PONTE SULLO STRETTO DI MESSINA

PROGETTO DEFINITIVO

<i>Area tematica</i>	STUDIO D'IMPATTO AMBIENTALE
<i>Ente emittente</i>	MINISTERO DELL'AMBIENTE E DELLA TUTELA DEL TERRITORIO E DEL MARE
<i>Autore dell'osservazione</i>	COMMISSIONE TECNICA VIA - VAS
<i>Riferimento richiesta</i>	INTEGRAZIONI ALLA RICHIESTA PROT. CTVA-2011-0004534 DEL 22/12/2011
<i>Titolo del documento</i>	RISPOSTA INTEGRAZIONE LATO CALABRIA ID 79

Ponte sullo Stretto di Messina PROGETTO DEFINITIVO		
RISPOSTA ID C079		<i>Codice</i> VIAC079_F1.doc	<i>Rev</i> F1	<i>Data</i> 30/05/2012

Figura 2/1 - Ricettori oggetto di verifica di intervento (VSG784 a sx - VSG789 a dx)

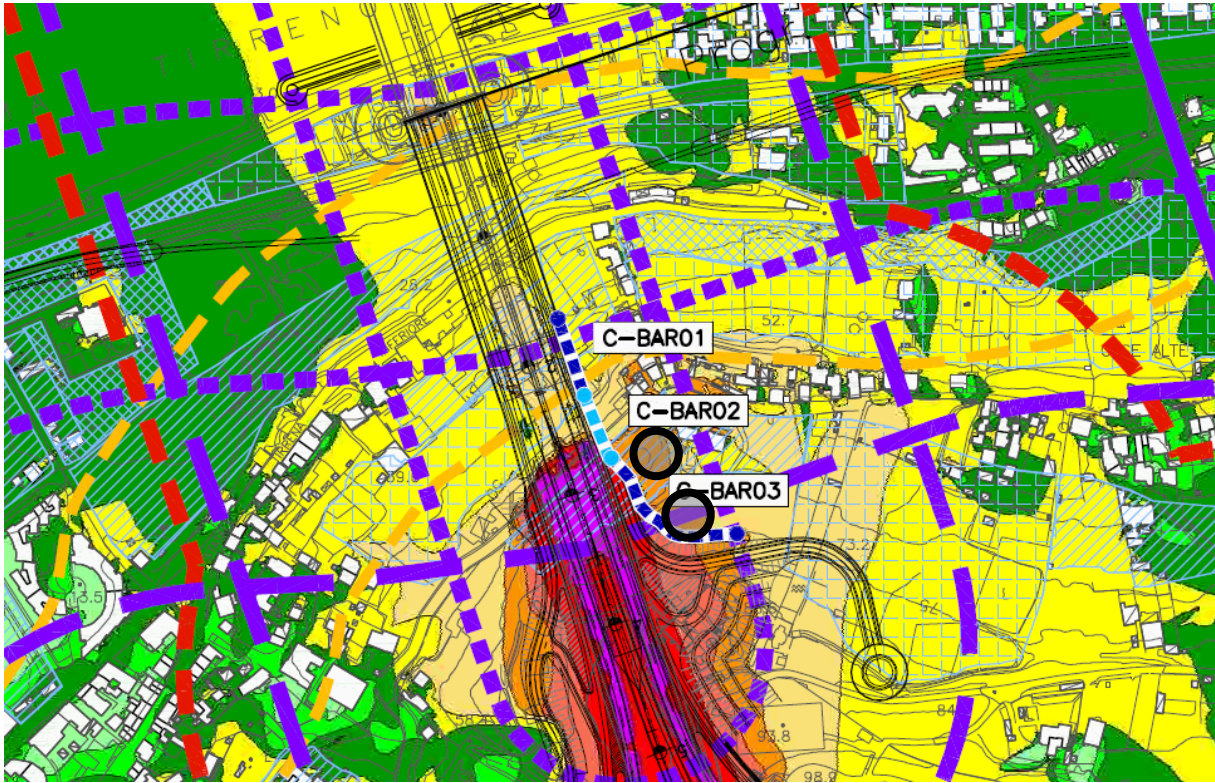
- d. *In funzione dei risultati della fase “post operam mitigato”, indicare quei ricettori per i quali permane una situazione di criticità acustica e per i quali sono quindi necessari eventuali interventi diretti e/o per i quali si intende effettuare una verifica in campo dei livelli di rumorosità;*

L'elaborato AMV0312 contiene i livelli di rumore in ambiente abitativo e l'indicazione della verifica sul ricettore, ove necessaria.

La verifica dei livelli di rumore in ambiente abitativo è richiesta in particolare su due ricettori residenziali identificati con il codice VSG784 e VSG789 ed evidenziati nello stralcio planimetrico in **Figura 2/1**, relativo alla mappa di post operam mitigato Leq(22-6) - elaborato AMV0377. Dei ricettori si riportano alcune fotografie.
